Revisiones Reglas Intercambio AAR Actualización para 2020

Manual de Campo de las Reglas de Intercambio

Figure 2

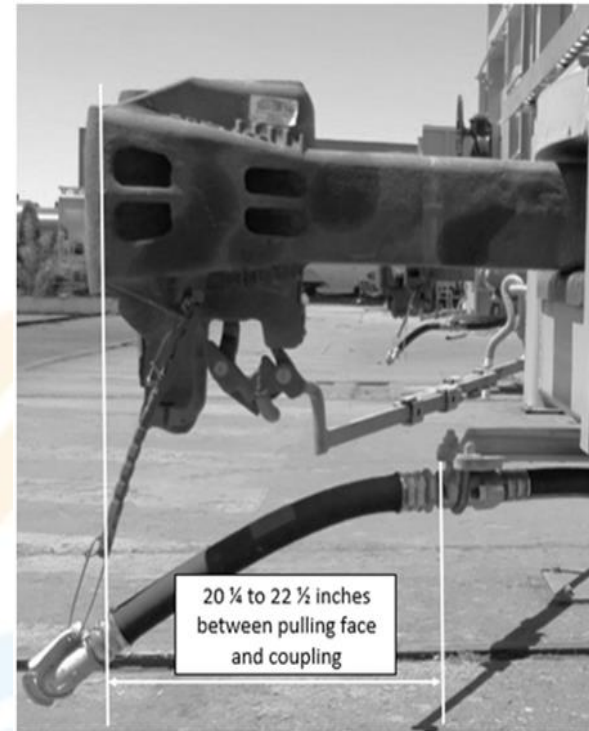
- Regla 6 Corregida, Figuras 2 y 13:

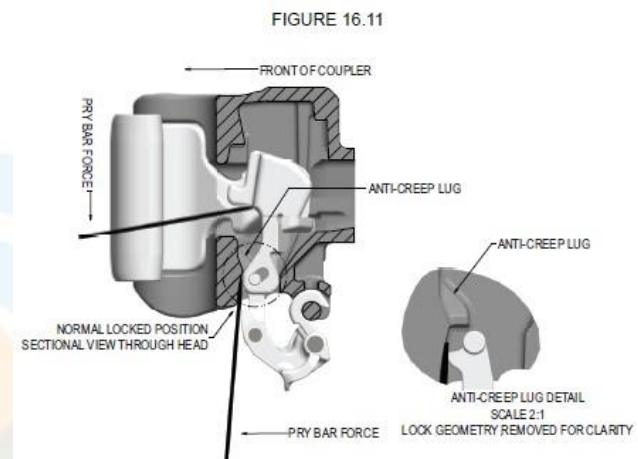
6. Las grietas confinadas dentro del área sombreada en las Figuras 16.1, 16.2, y 16.3 no son causa de atención a menos que se especifique de otra manera en la Regla 16.A.

8. Las cabezas de los acopladores Tipo-E tienen mecanismos de protección primaria y auxiliar anti-deslizamiento.

a. Primaria: Engarce de la palanca en el conjunto elevador del candado con la lengüeta antideslizamiento localizada en el frente del orificio del candado.

b. Auxiliar: Engarce de la clavija antideslizamiento del conector del conjunto elevador del candado con la parte inferior del cuerpo del acoplador.

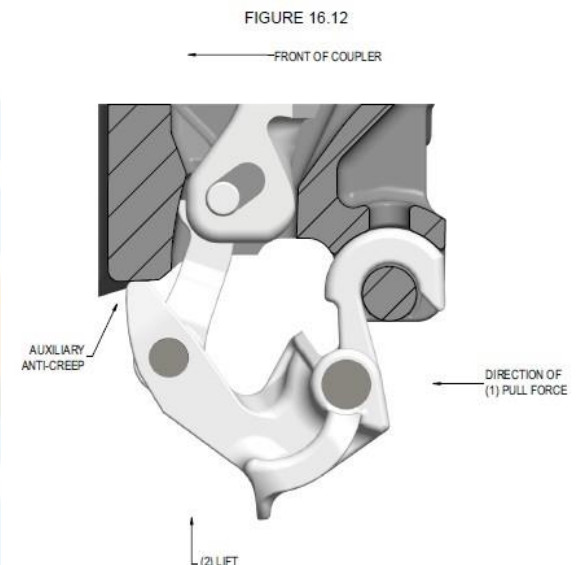
- Regla Nueva Insertada 16.E.9 (continúa):
 - b. Para inspeccionar la protección auxiliar anti-deslizamiento, jale el eslabonamiento articulado rotatorio del conjunto elevador del candado hacia adelante e intente levantar este eslabonamiento. Vea la Figura 16.12. Mientras que mantiene la presión hacia adelante en el eslabonamiento, la pata candado debe ser movida alrededor con una palanca para poder asegurar una protección anti deslizamiento positiva en cualquier ubicación. Si la clavija anti deslizamiento no hace contacto con el cuerpo del acoplador como se muestra en la Figura 16.12, entonces el conjunto del acoplador no suministra la protección auxiliar anti deslizamiento.

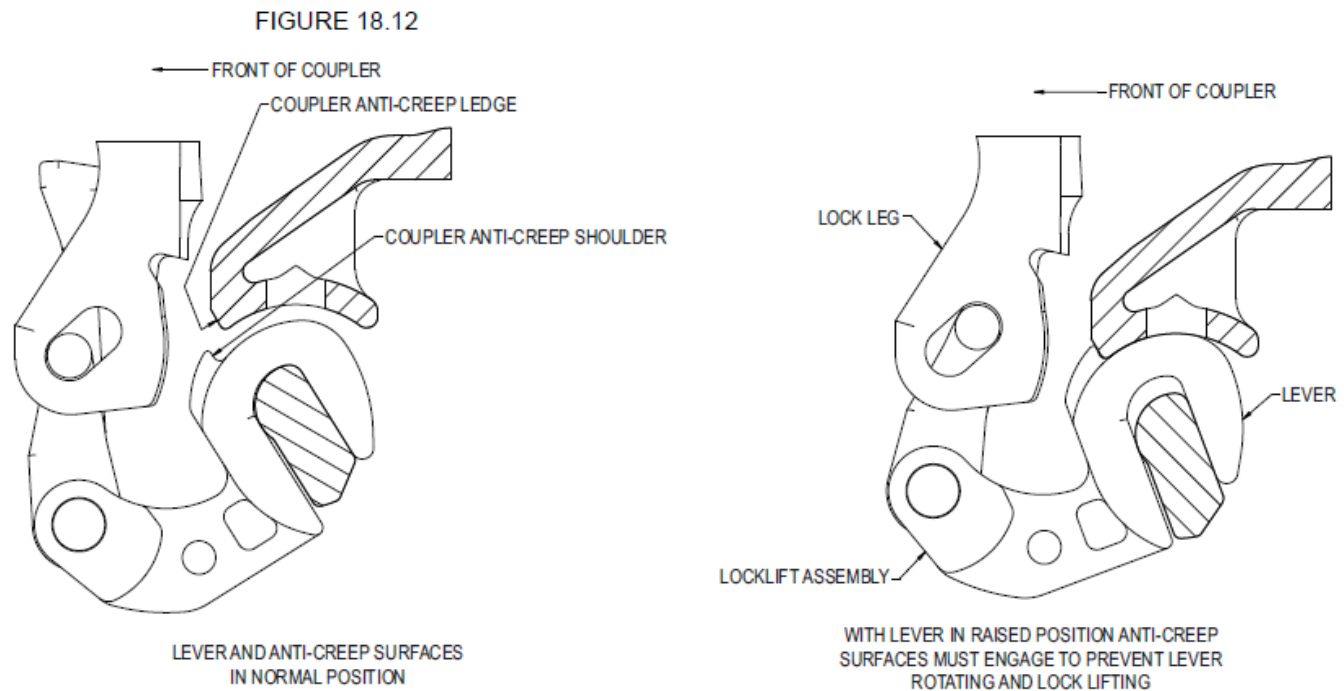
- a. Para inspeccionar la protección primaria anti-deslizamiento, inserte una palanca o barra plana en el orificio del candado desde abajo del acoplador. Coloque esta herramienta entre la pata del candado y el frente del orificio del candado forzando la pata del candado hacia atrás. Entonces, desde el frente de la cabeza del acoplador inserte una segunda palanca entre el candado y la concha del candado en la punta de la muela empujando el candado hacia arriba. Si la palanca pasa entre la concha del candado en la punta de la muela y permite que la muela abra, entonces el cuerpo del acoplador no suministra la protección primaria anti-deslizamiento.
